Přehledový list připomínek v lokalitě 338 / Hřebenka

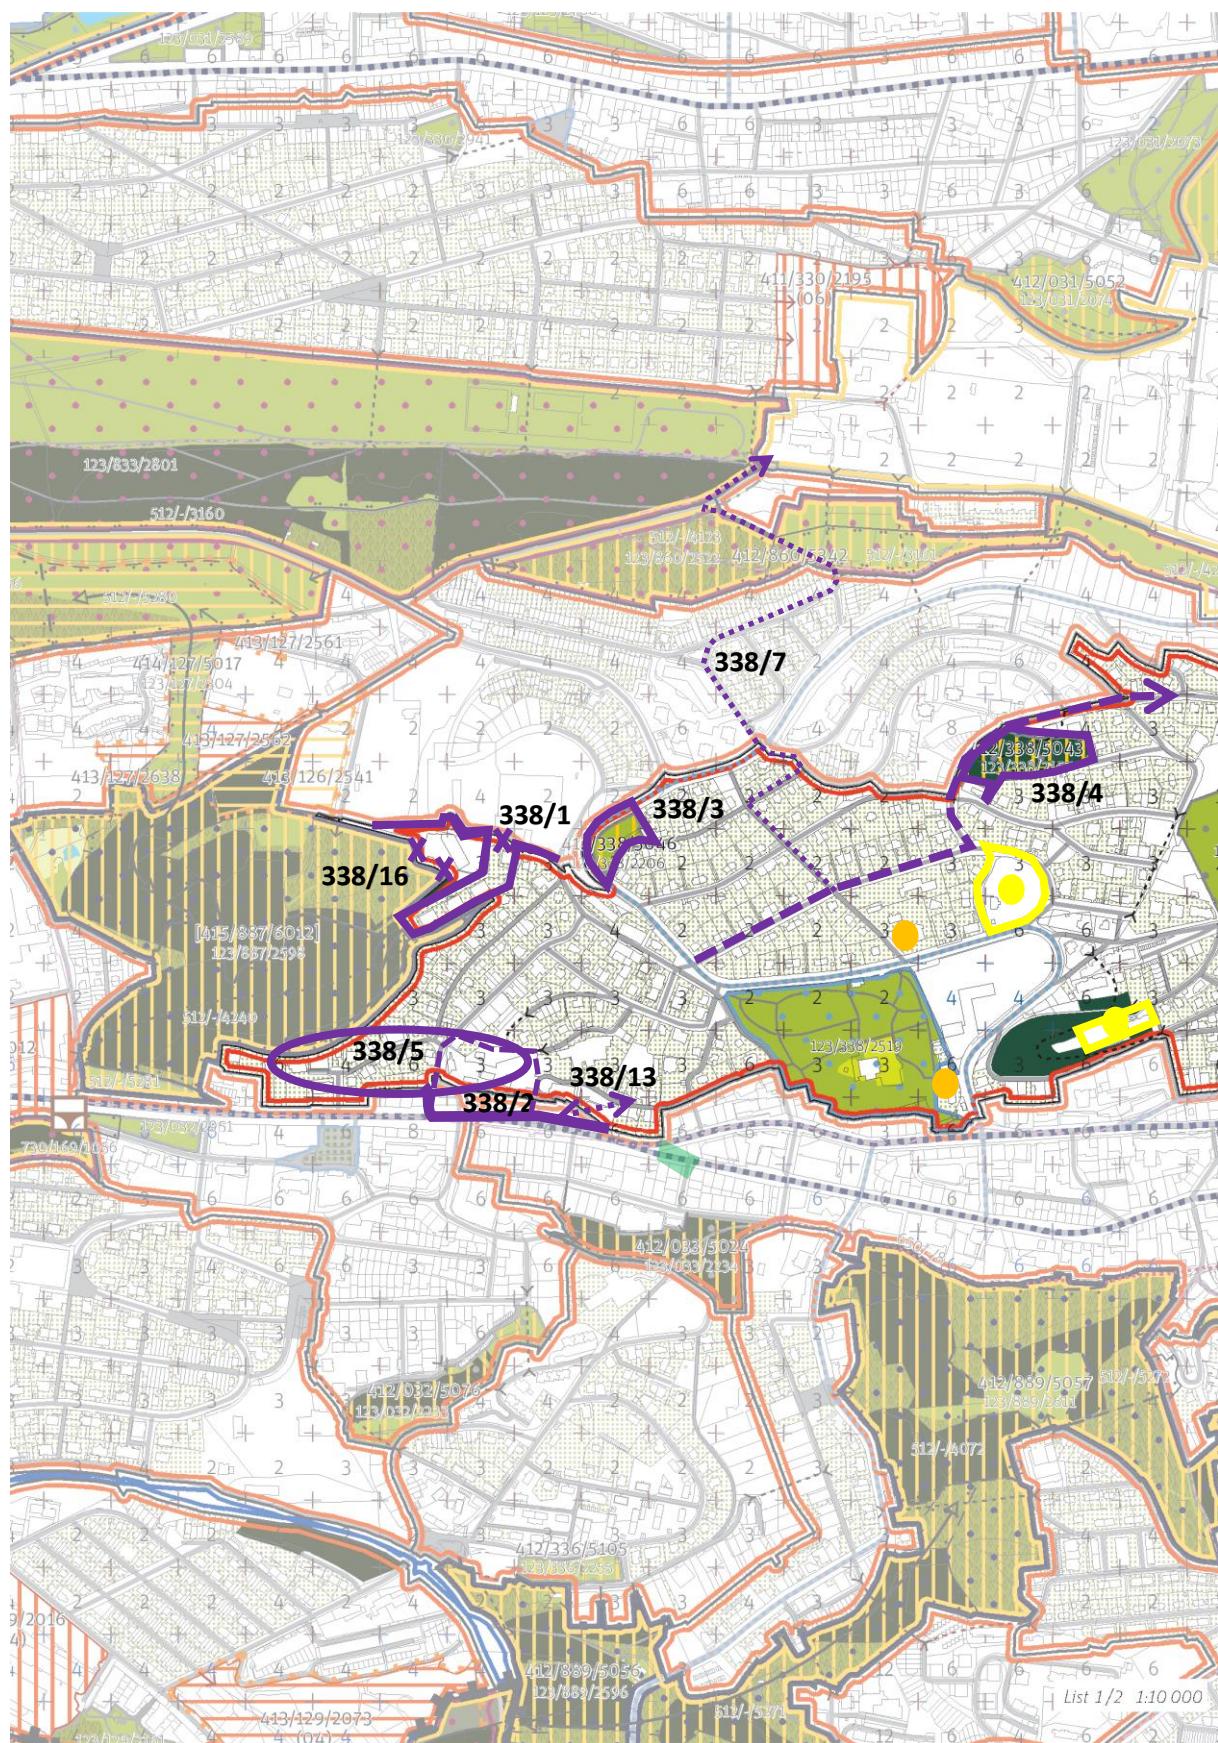
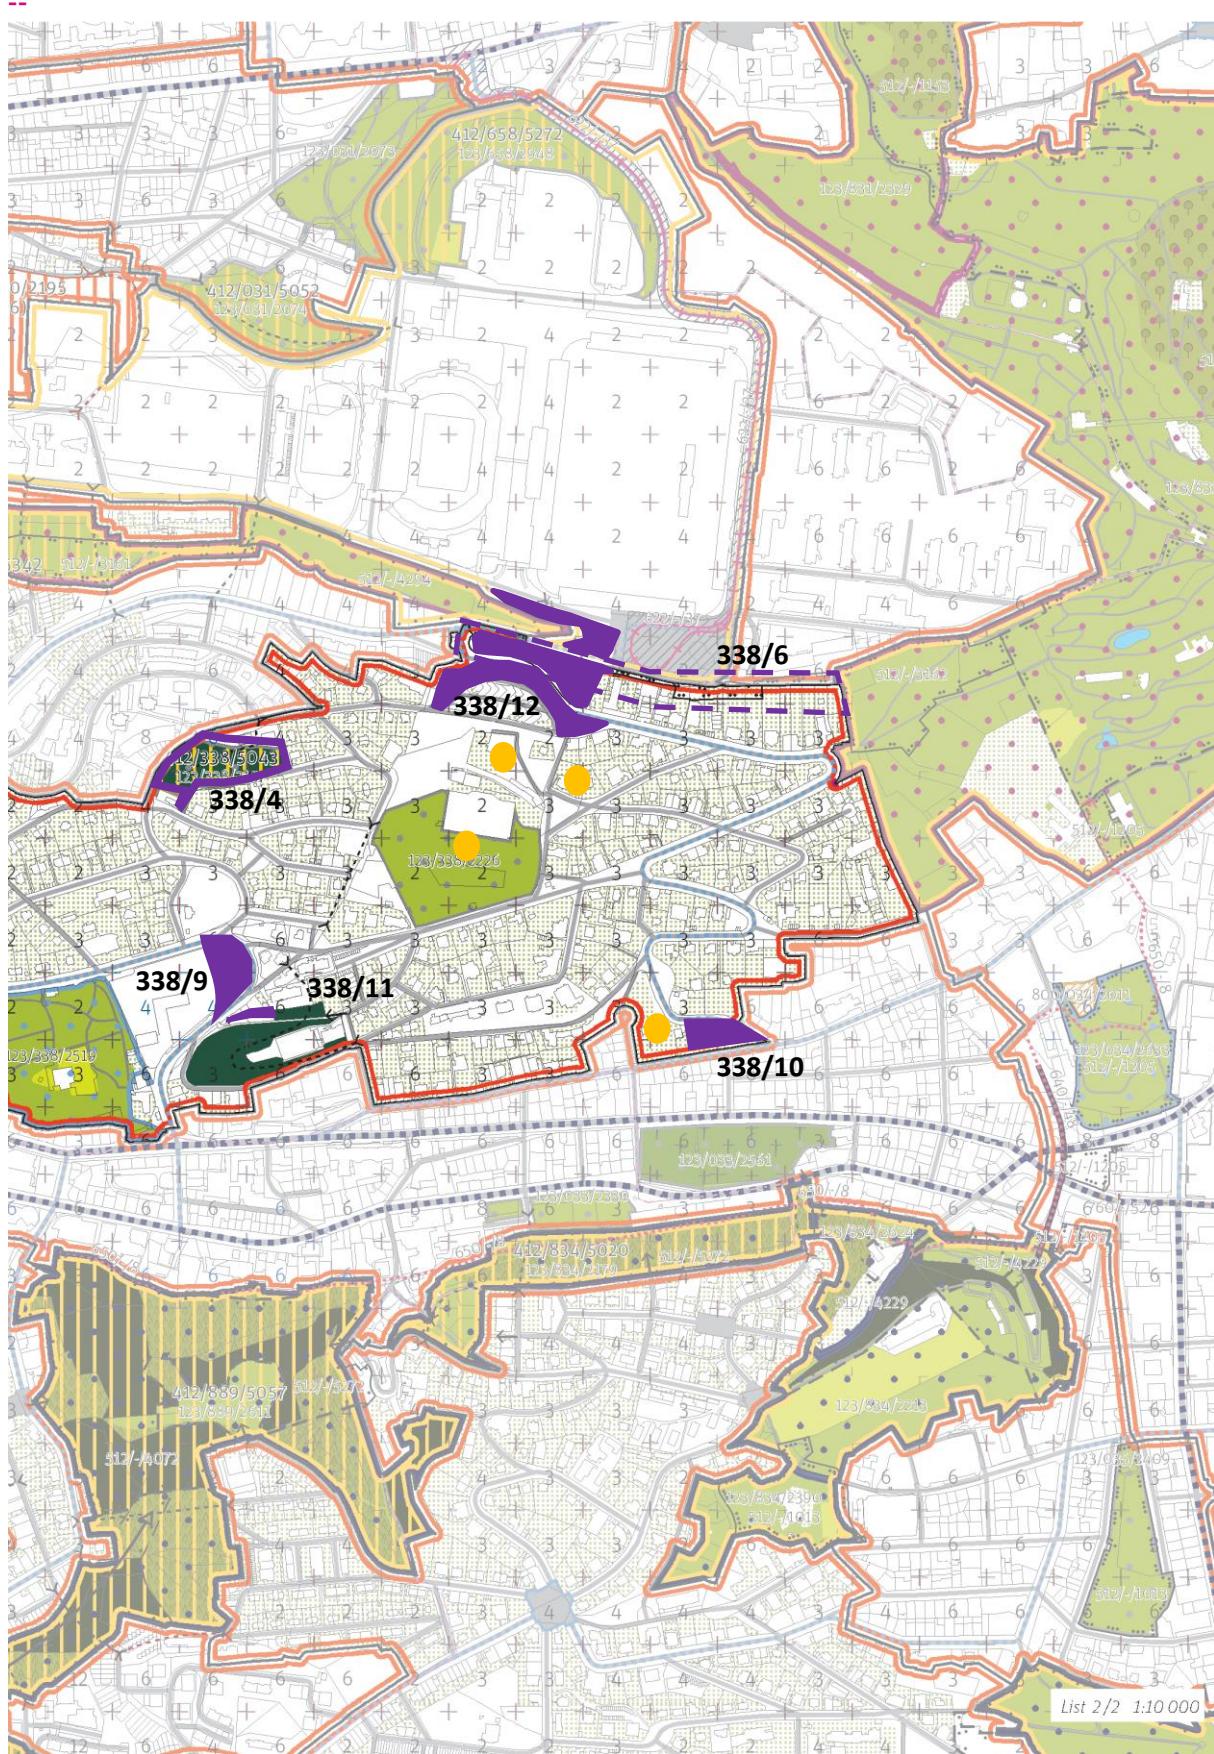
Upravit hranice území mezi lokalitami „126“ a „338“. Tato připomínka je zásadní.

Úprava hranice území u vesnické památkové zóny Buďánka a plochu mezi domy označit za soukromou zahradu. Tato připomínka je zásadní.

Stabilizace „Parku Nad Fialkou“, jako městské parkové plochy bez transformace. Tato připomínka je zásadní.

Stabilizace „Parku Na Hřebenkách“, jako městské parkové plochy bez transformace. Tato připomínka je zásadní.

Upravit stanovenou podlažnost u osady Buďánka. Tato připomínka je zásadní.

Nedostatečné vymezení biokoridoru 512/-/3162 RBK Řeporyje – Petřín. Tato připomínka je zásadní.

Chybný zákres cyklistické trasy na Ladronku. Tato připomínka je zásadní.

Nedostatečné vymezení občanské vybavenosti (školských zařízení) body. Tato připomínka je zásadní.

Stabilizovat existující parkovou plochu v ohybu Podbělohorské ulice. Tato připomínka je zásadní.

Stabilizovat existující parkovou plochu u křižovatky Holečkova/Zapova. Tato připomínka je zásadní.

Upravit plochu nestavebního bloku (lesa) u ulice Podbělohorská/Mošnova. Tato připomínka je zásadní.

Stabilizovat stávající zelené plochy mezi ulicemi Na Hřebenkách, Turistická, Motoristická a Atletická. Tato připomínka je zásadní.

Zachovat pěší propojení v parku „U Dvou Srpů“ a doplnit parkovou plochu zahradní. Tato připomínka je zásadní.

Vypustit z výkresu 02 rastr Výškové regulace, ponechat jako informativní ukazatel ve Schéma 03.
Tato námitka je zásadní.

Zohlednit probíhající změnu ÚPn v území: Z3019. Tato připomínka je zásadní.

Úprava hranice lokality s lokalitou 887/Přírodní památka Skalka a změna Stavebního bloku na Nestavební blok pro Městskou parkovou plochu zahradní. Tato připomínka je zásadní.
